**Commune de Montestruc / Gers**

**Elaboration du Plan Local d'Urbanisme**

**COMPTE RENDU DES REUNIONS DE PRISE EN COMPTE DES AVIS DES SERVICES -  
POSITION DE LA COMMISSION URBANISME**

**Les 14 juin et 14 septembre 2018**

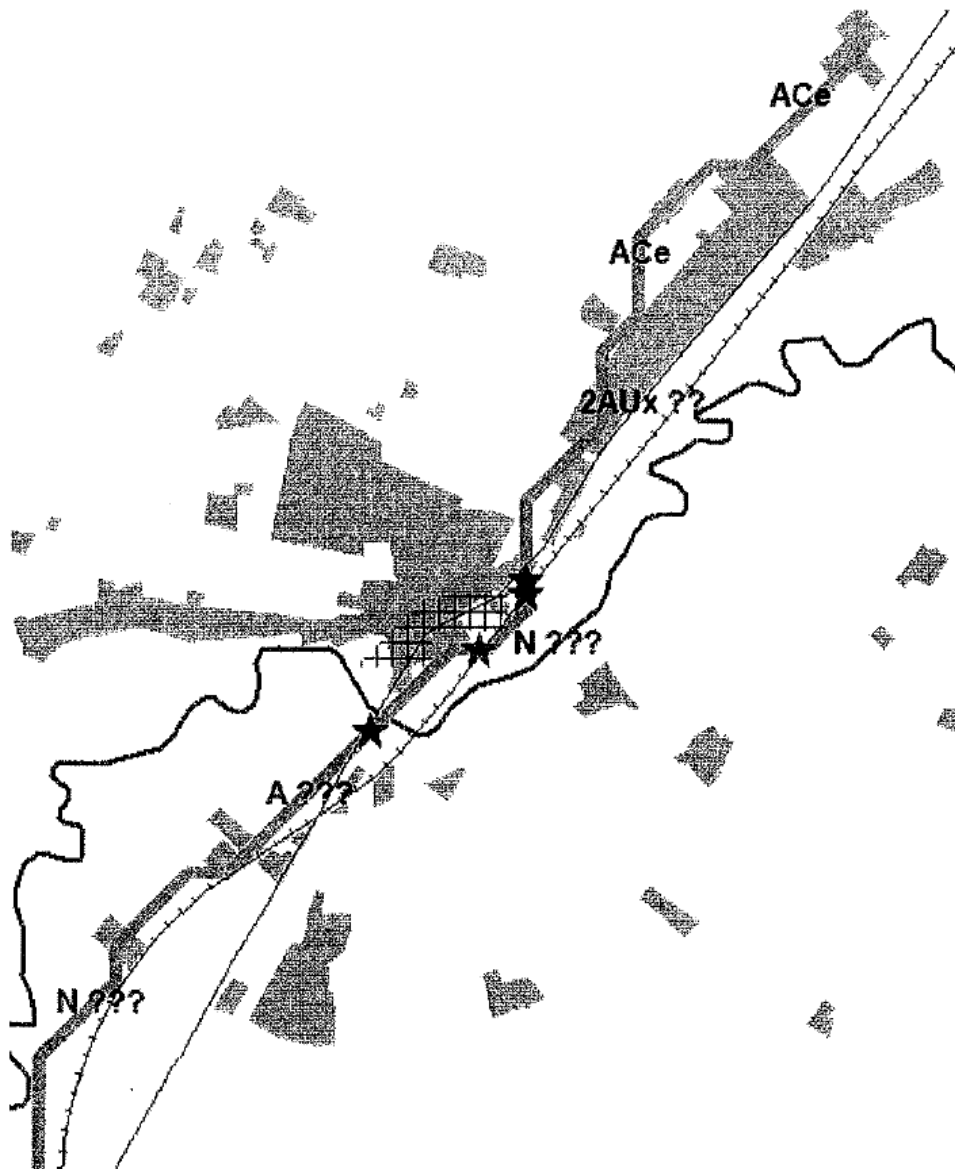
Le zonage ne laisse pas apparaître le corridor écologique issu du SRCE (cf. p. 71 et 72 du rapport de présentation) et prévu au PADD, car il semble coupé par la RN 21 et l'agglomération. Si ce couloir écologique « ouvert de plaine » est matérialisé par l'emprise de la zone Ace et Nce que l'on trouve au Nord du territoire, sa vocation semble remise en question par le zonage proposé aux abords de la Route Nationale, puis entre l'agglomération et la rivière Gers et jusqu'au Sud du territoire à l'Ouest de la voie ferrée :

- il semble peu probable que le passage des animaux sauvages se situe au niveau de la parcelle WA34 très exigüe (juxtant la zone 1AU et UB), alors que le SRCE identifie 2 obstacles à ce niveau liés à la traversée de la RN et de la voie ferrée. Cette parcelle constitue d'ailleurs un obstacle au cheminement des animaux sauvages en raison notamment de la présence d'une haie épaisse de sapinettes bordant la RN.

- se pose également la question de savoir pourquoi les terrains classés en zone 2AUX, affectés à de la prairie et donc libres de construction et d'obstacle, sont quant à eux exclus du couloir écologique (zonage Ace qui lui est contigu – aucune différence d'aspect entre les parcelles 2AUX et Ace).

- compte tenu de la configuration de l'espace naturel situé entre le bourg et le Gers (secteur bocager), ne serait-il pas opportun de matérialiser la continuité du corridor écologique par le classement de cet espace en zone Nce en vue de protéger notamment le réseau de haies constituant pour les animaux une liaison avec la ripisylve de la rivière ? Ce classement Nce devrait d'ailleurs concerner l'ensemble de la zone N allant jusqu'à la limite Sud du territoire communal sur sa partie située à l'Ouest de la voie ferrée (il se justifie d'autant plus par l'existence de l'espace naturel sensible créé sur les prairies de Roquefort et Puységur et débordant sur le sud du territoire communal le long du Gers).
